# ИНФОРМАЦИОННЫЙ БЮЛЛЕТЕНЬ

Тема: Выпуск сборочного узла 7511.1006200-02 с уменьшенным количеством болтов крепления шестерни привода ТНВД к шестерне распределительного вала для двигателей ЯМЗ V6, V8 размерностью 130x140 всех модификаций, комплектаций и исполнений

№ 115 от 4 декабря 2013 года

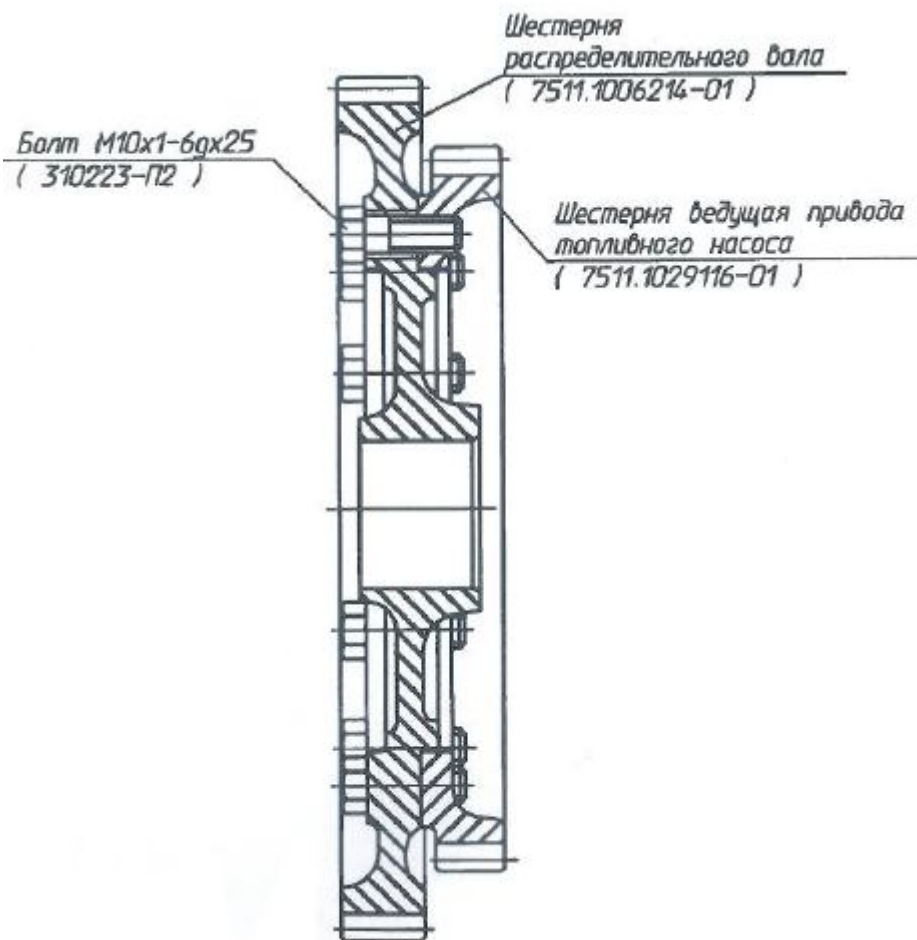
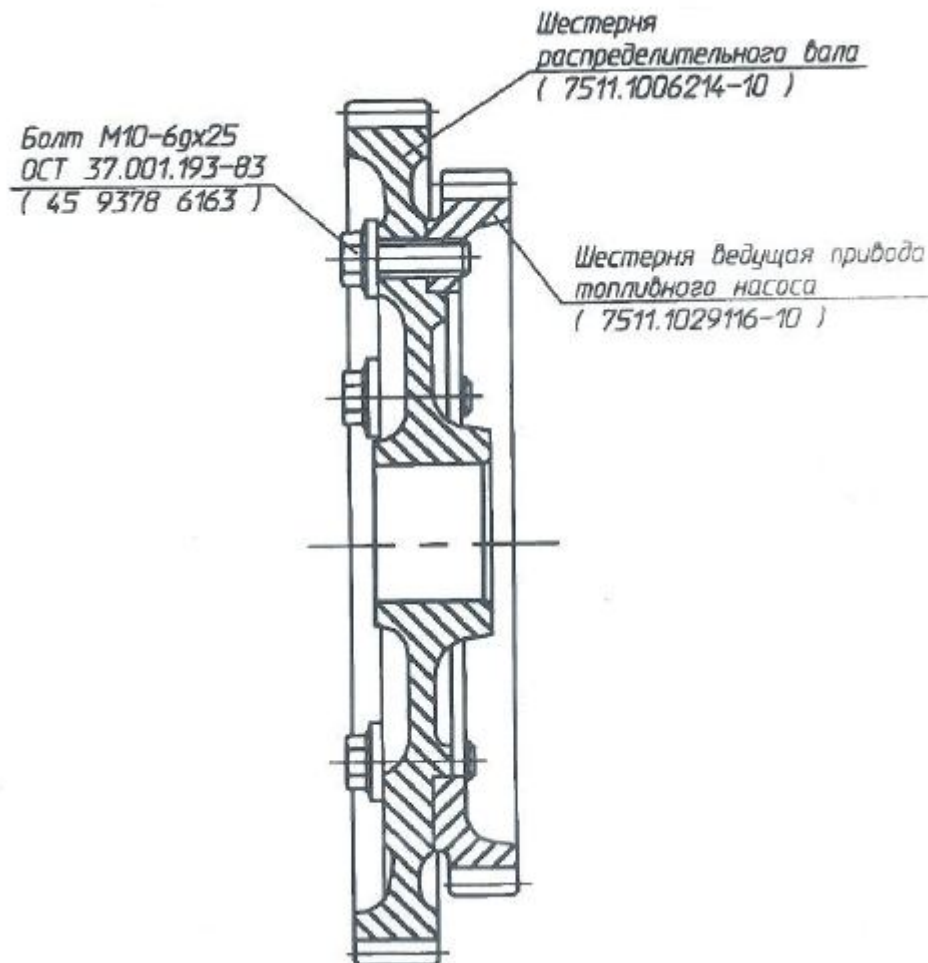
Сообщаем Вам, что для двигателей ЯМЗ V6, V8 размерностью 130x140 всех модификаций, комплектаций и исполнений с целью повышения надежности соединения выпущен новый сборочный узел **7511.1006200-02** с уменьшенным количеством болтов крепления шестерни привода ТНВД к шестерне распределительного вала (6 болтов вместо 9). Таблица 1.

До изменения

После изменения

Данное изменение внедрено для **6-цилиндровых** двигателей с № **D0531657**, для **8-цилиндровых** двигателей с № **D0529230**.

Устанавливать на двигатель только комплект либо **7511.1006200-01**, либо **7511.1006200-02**.
